「再処理施設高レベル廃液ガラス固化建屋 ガラス溶融炉運転方法の改善 検討結果について」について

平成22年12月10日
原子力安全・保安院

このため、ガラスの流下低下等の原因究明、対策及び試験計画について、原燃は報告書を取りまとめ平成22年11月1日に、「再処理施設高レベル廃液ガラス固化建屋 ガラス溶融炉運転方法の改善検討結果について(改正版 その2)」(平成22年7月15日(初版)、平成22年8月23日(改正版))（以下「改善検討報告書」という。）を当院に対して提出した。当該報告書の概要は別紙2のとおりである。

(別 図)

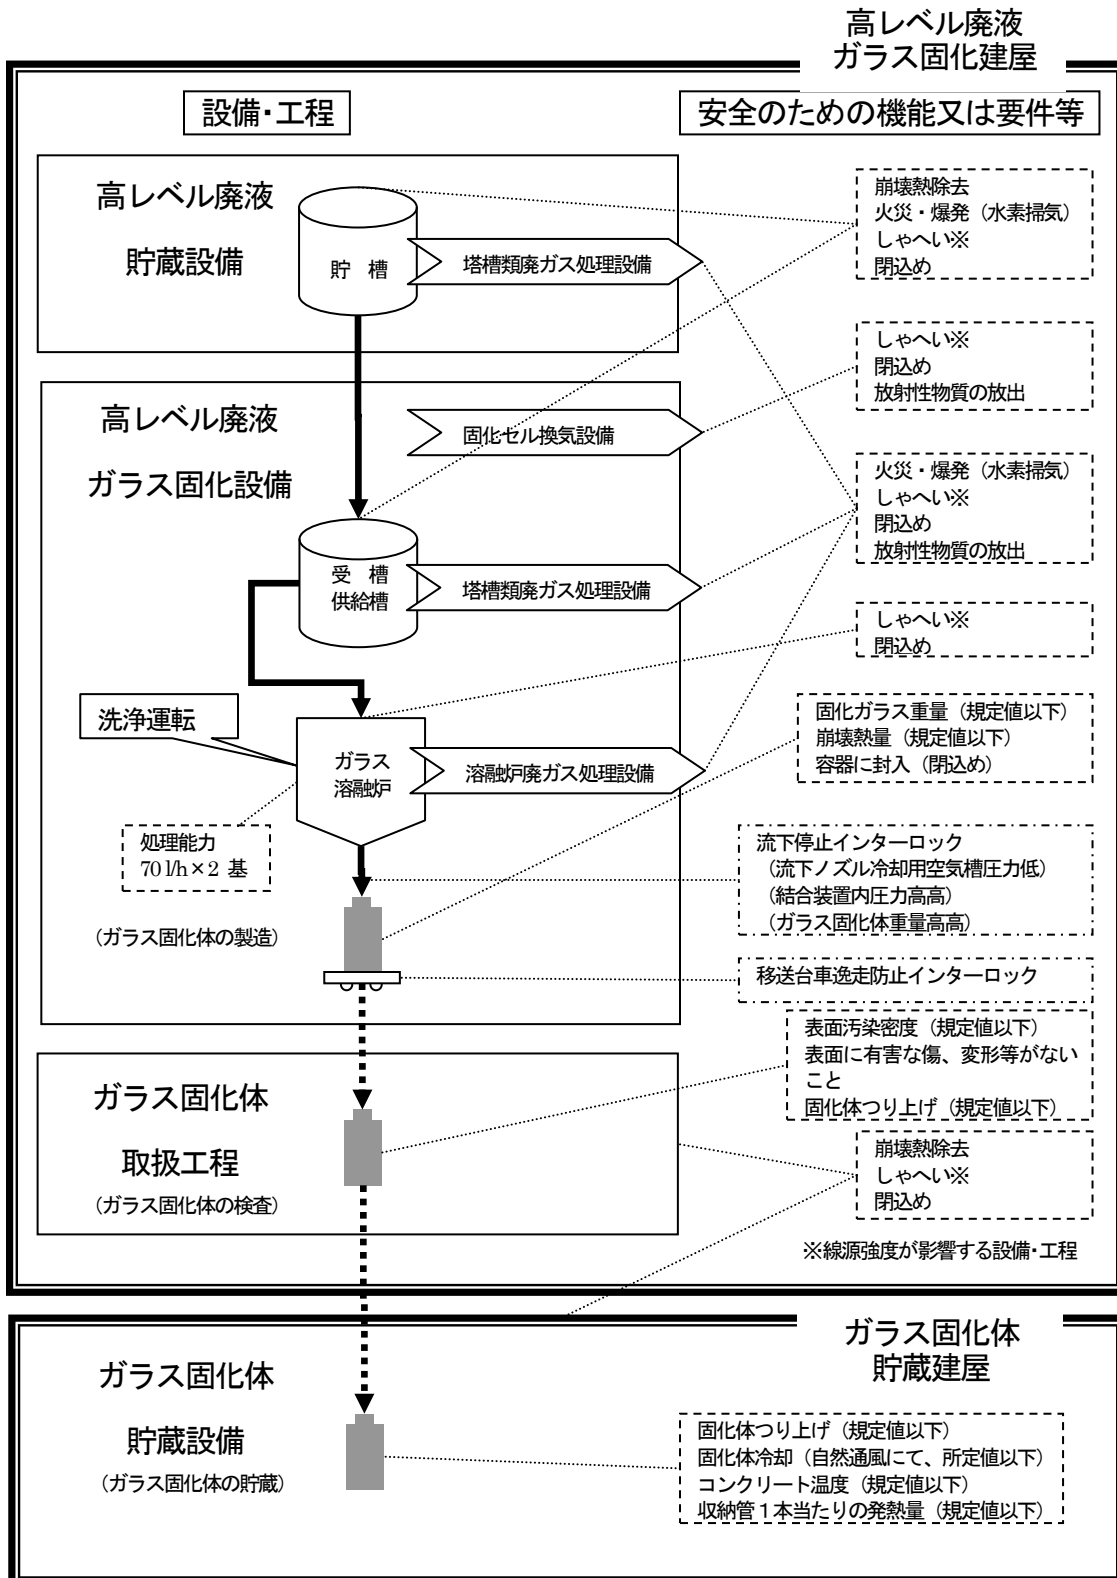
当院としては、報告書中に示された評価結果と各データとの間に矛盾はなく、今回示された対策については一定の合理性及び具体性があると考えます。また、これらの対策に対してその安全性を検討した結果、別表及び別図のとおり、再処理施設の安全性が損なわれることがないことを確認しました。

これらの運転方法の改善については、原燃のガラス溶融炉やKMOCの運転により得られたデータの評価結果から判断すると、一定の合理性及び具体性があり、運転方法の改善に資するものと考えます。また、運転方法もこれまでの運転方法から逸脱するものではなく、別表及び別図のとおり、再処理施設の安全性が損なわれることがないことを確認しました。
